**Demande d'autorisation environnementale en vue du  
renouvellement et de l'extension de la carrière de sables  
exploitée par la Société SIBELCO  
sur les communes de Hanches et Maintenon (Eure-et-Loir)**

**Demandeur : Société SIBELCO**

**RAPPORT DU COMMISSAIRE ENQUETEUR**

**Enquête Publique  
du 06/04/2021 au 07/05/2021**

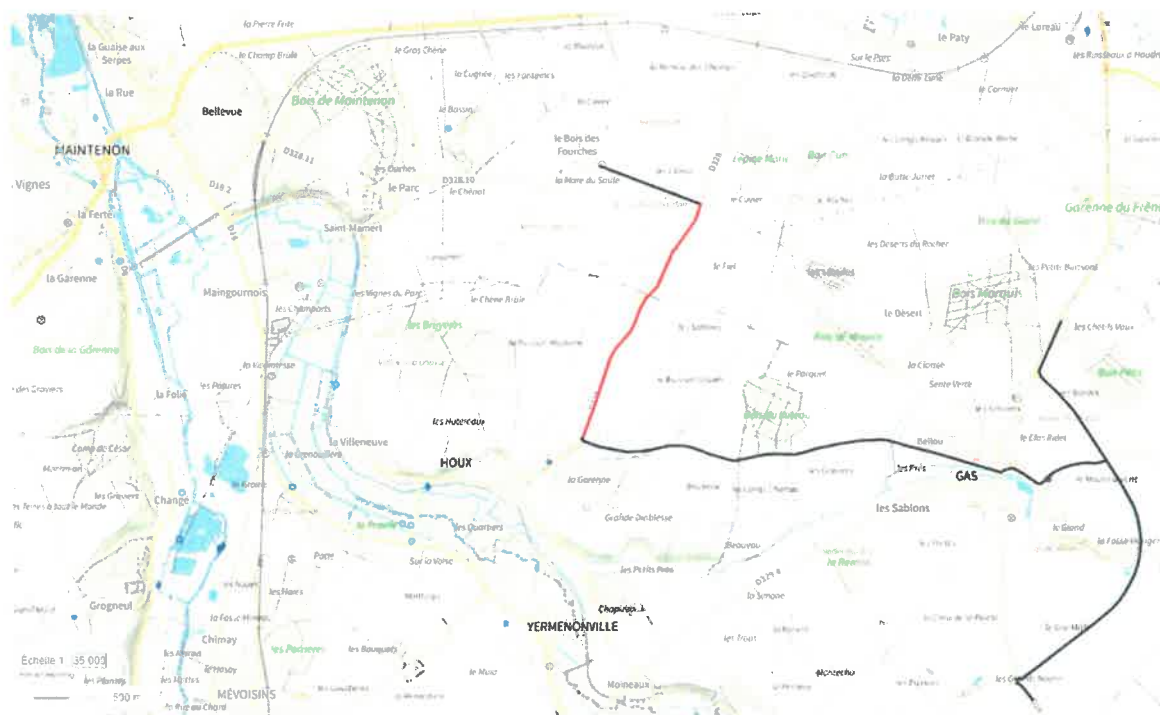
- 12/03/2021 déplacée le 02/04/2021 : présentation du projet à la nouvelle équipe municipale de Maintenon. M. le Maire, rappelle les revendications des riverains et demande d'étudier un itinéraire par la ville de Gas pour éviter le hameau du Parc (plan ci-dessous).

- 14/04/2021 : réunion avec le conseil départemental et discussions avec le transporteur principal des sables vers l'usine de traitement à Bourron pour étudier la faisabilité d'un itinéraire par Gas. M. Helin informe qu'un itinéraire par Gas n'est pas interdit aux poids lourds. La route de Bellevue entre le contournement de Gas et le centre est toutefois interdite aux poids lourds vers Gas. Le transporteur ne peut pas utiliser le tronçon de la D328 très étroit (en rouge sur le plan) qui ne permet pas le croisement de véhicules.

*Commentaire :* le commissaire enquêteur prend acte des réponses de SIBELCO. Il confirme que, dans l'hypothèse d'un itinéraire passant par Gas, la D328 n'est pas adaptée aux semi-remorques et nécessiterait d'être fortement recalibrée, ainsi que la D116.6 qui n'apparaît pas non plus adaptée au trafic de poids lourds. En outre les camions devraient alors transiter dans le bourg de Gas, la déviation de D28 ayant été réalisée du côté est du bourg. D'autre part, le conseil municipal de Gas est défavorable au passage des poids lourds de plus de 3,5 tonnes.

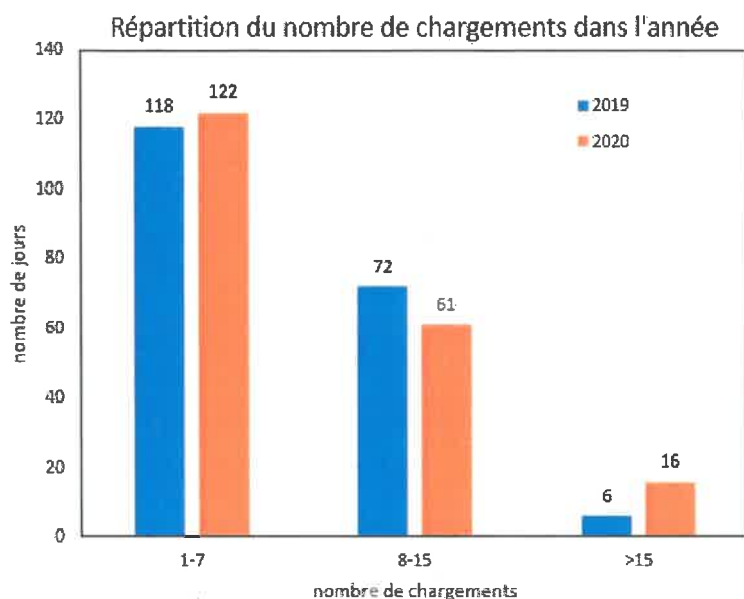
- Les trajets empruntés par les semi-remorques sont précisés pages 146 de l'étude d'impact. Il est mentionné que « les trajets sont déterminés par les transporteurs, mais que dans tous les cas les matériaux doivent transiter par le sud pour rejoindre la D18 ». Le plan mentionné dans la réponse de SIBELCO en réponse à ma sollicitation du 17/04/2021 est-il- un parcours obligatoire, préconisé, optionnel ?

Le plan transmis et la description des circuits empruntés (volume II page 146) sont erronés. Il est correctement indiqué : « En sortie de carrière, les camions empruntent la D328-10 (et la route de la Petite Vallée pour Hanches 2) jusqu'à Maintenon après avoir traversé le hameau du Parc. ».

Les camions empruntent donc le boulevard Carnot, puis le boulevard Clémenceau pour rejoindre la D906 comme indiqué sur le plan ci-dessous.

*Commentaire du commissaire enquêteur : le commissaire enquêteur prend acte de la réponse de SIBELCO, qui confirme que des éléments relatifs à l'itinéraire des camions et mentionnés dans le dossier d'enquête manquent de précision et sont partiellement erronés.*
